工程指示 / 要求簡箋(E.I.)

工程指示編號：EI / 6417 / 23

工程名稱：將軍澳日出康城

工程項目：T2 Glass Cladding 廠用玻璃 BM (66/F, 67/F) 12 件 特色層

康城11期单元幕墙玻璃分层统计表 (T2-Glass Cladding)

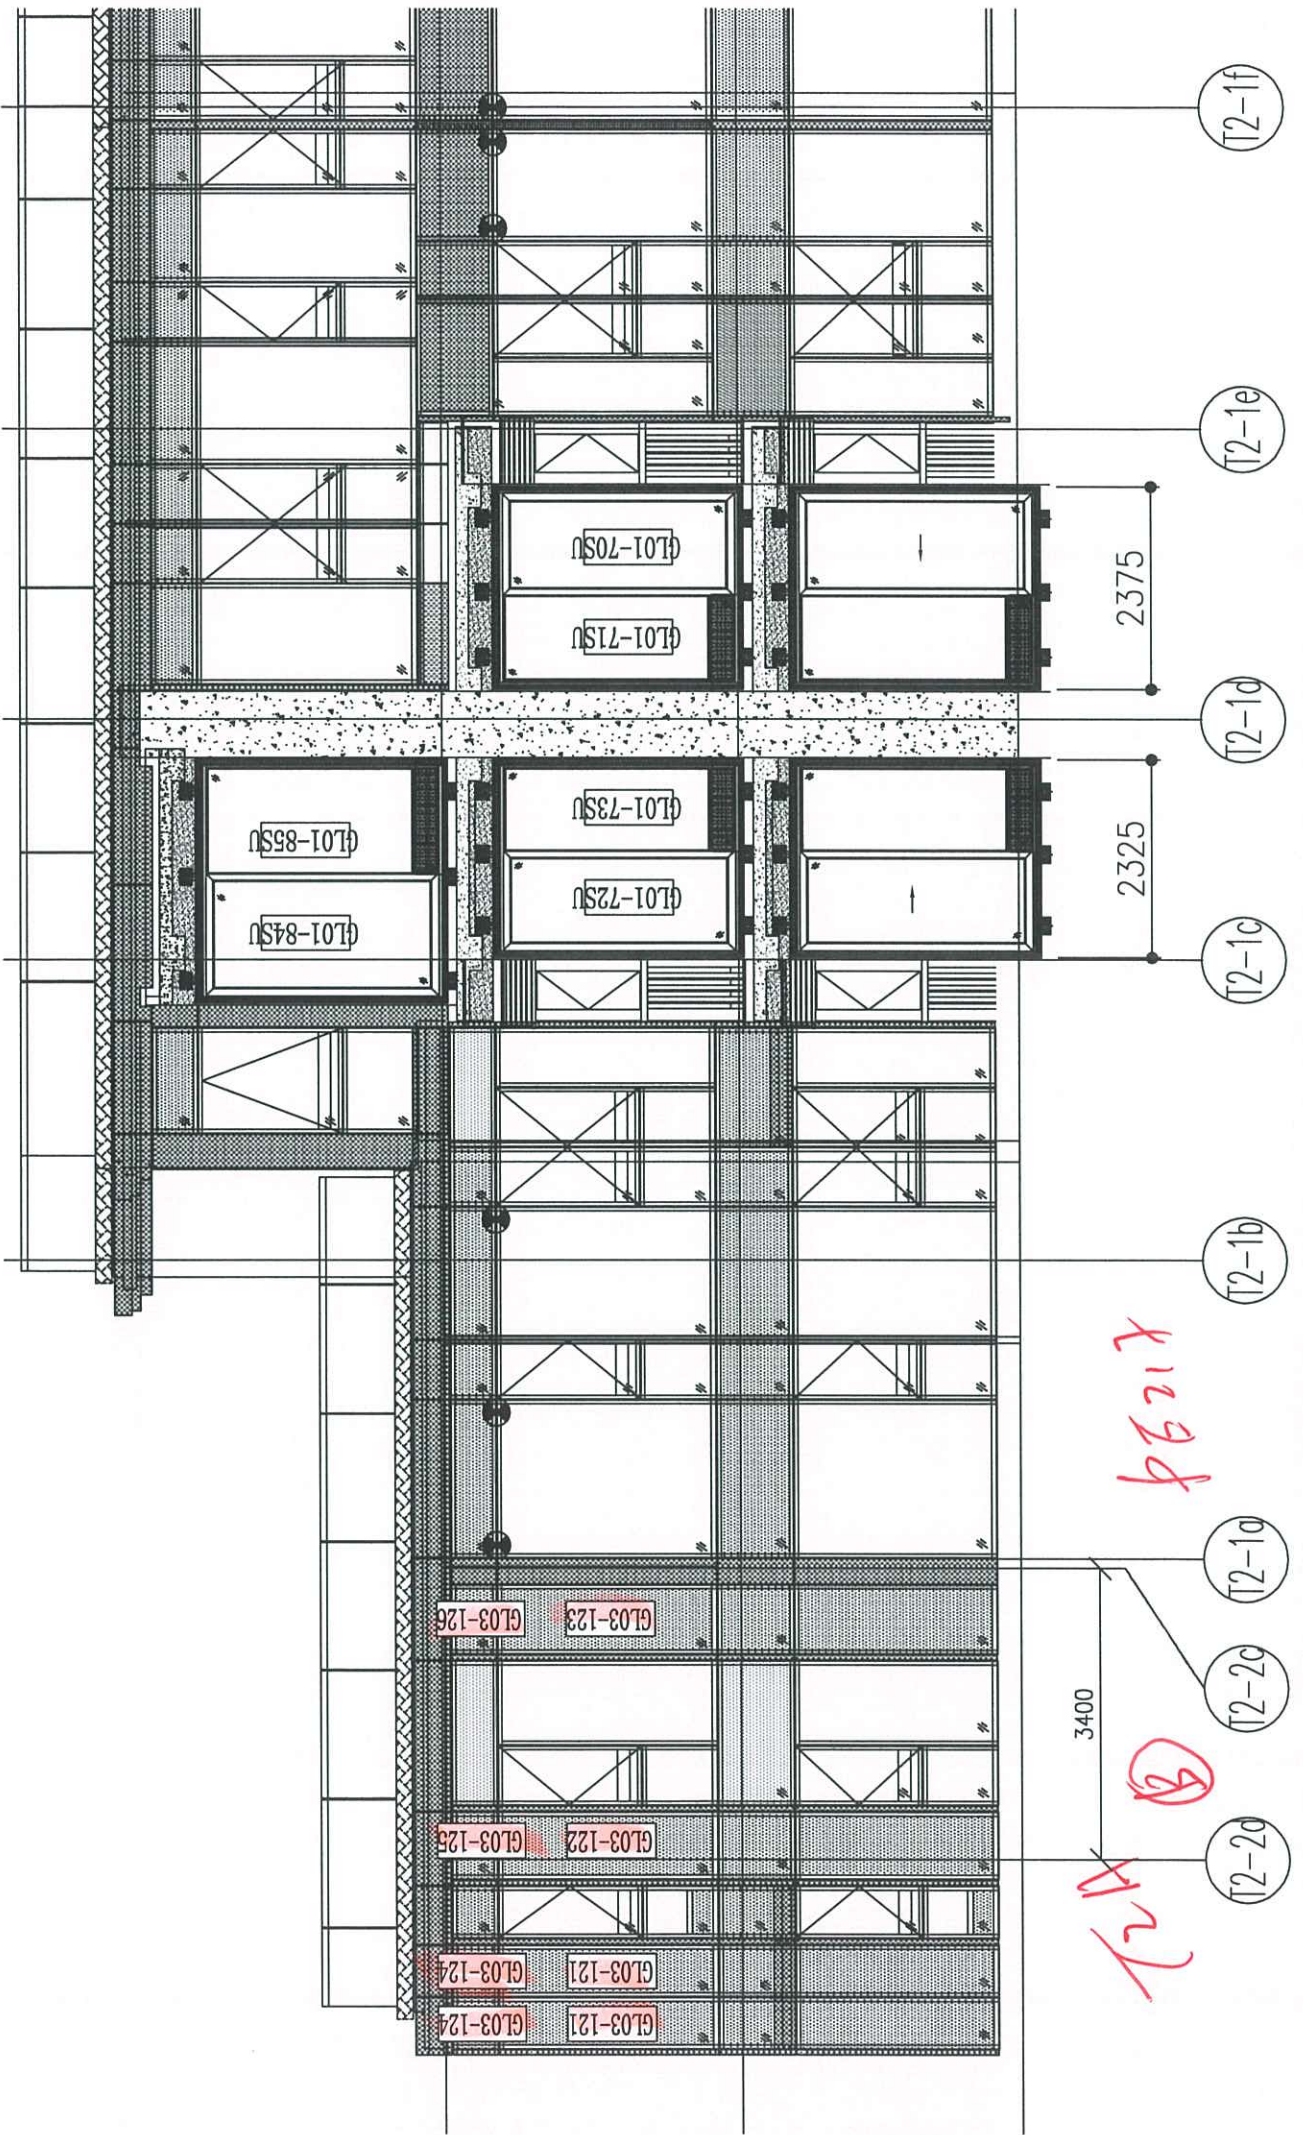
A: 由於地盤改 675 陣關係，因此部分玻璃高度減少 75mm，請按玻璃 BM 生產玻璃送廠。

1. 分層包箱。
2. 原 EI5021 沒有放行 66/F 及 67/F。現用此訂單生產。
3. 附參考 BM。
4. 附位置圖。
5. 此款玻璃是 12mm clear SSC1-60T reflective heat strengthened glass (編號:R20220324054)
*HS 片不用熱浸，沒有熱浸標籤。

請按玻璃 BM 生產玻璃送廠。 T2 (66/F, 67/F) 12 件
